建信发展-公开招标-JXFZ2024-XM0162-
嘉兴项目一期技改废液系统技改工程项目-补充通知一
(招标编号: JXFZ2024-XM0162)

嘉兴项目一期技改废液系统技改工程项目投标人提出的疑问答复如下：

3.4.5. 土建设计施工工程

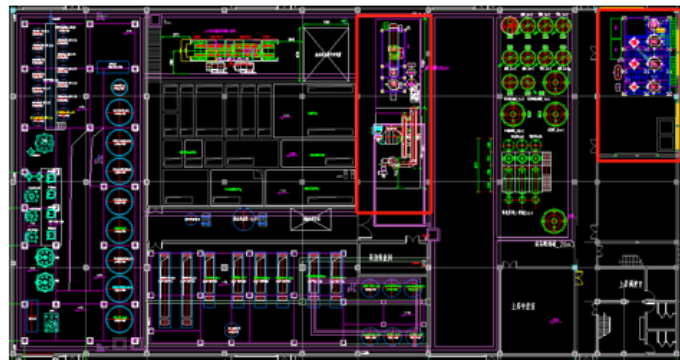
疑问2：废液标书中土建工程包含硫酸铵系统的MVR和冷却系统，目前硫酸铵标书未收到，此部分价格核对没有依据。

- (1)→废液三效蒸发系统和硫酸铵蒸发系统区域土建工程（包括不限于地面核载设计、破除、回填、浇注等工程），如图所示（红色方框处）

- (2)→新增硫酸铵处置线区域需考虑废液截流沟，沟宽 300mm，沟深 100mm（最浅处），坡度 3‰，收集井 1000×1000×1000，收集井采用液位自动控制泵送至 20#收集池。

回复：招标文件中工程量清单，存在土建漏项，因无施工图，投标方无需将该部分报价纳入报价计算。

图 3-新增设备布置图

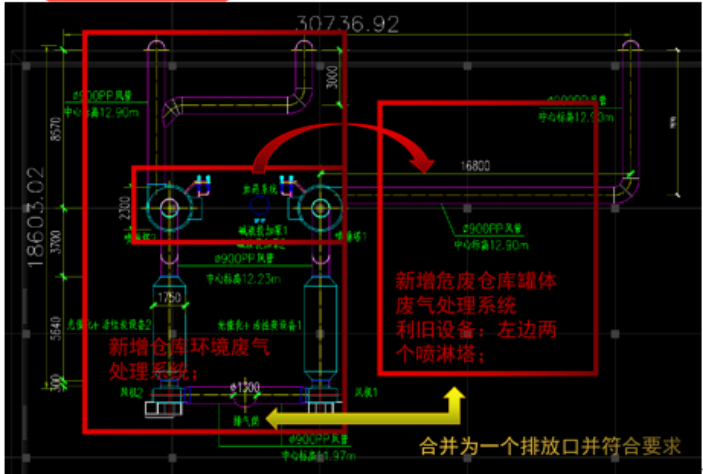
疑问14: 技术规格书中72000CHM要求和工程量清单不一致, 缺少除雾箱、活性炭箱、平台等, 以哪个为准? 活性炭箱的材质有无要求?

3.4.1.3. 仓库环境废气设备新增

新增除雾箱+活性炭箱；新增规范化排气筒（72000m³/h 和 5000m³/h 合并一个排放口）及采样平台建设。如图 3-5 所示

回复：按清单内容投标报价，但需新增规范化排气筒和采样平台（72000m³/h和5000m³/h合并一个排气口），需考虑在本次总体报价中。
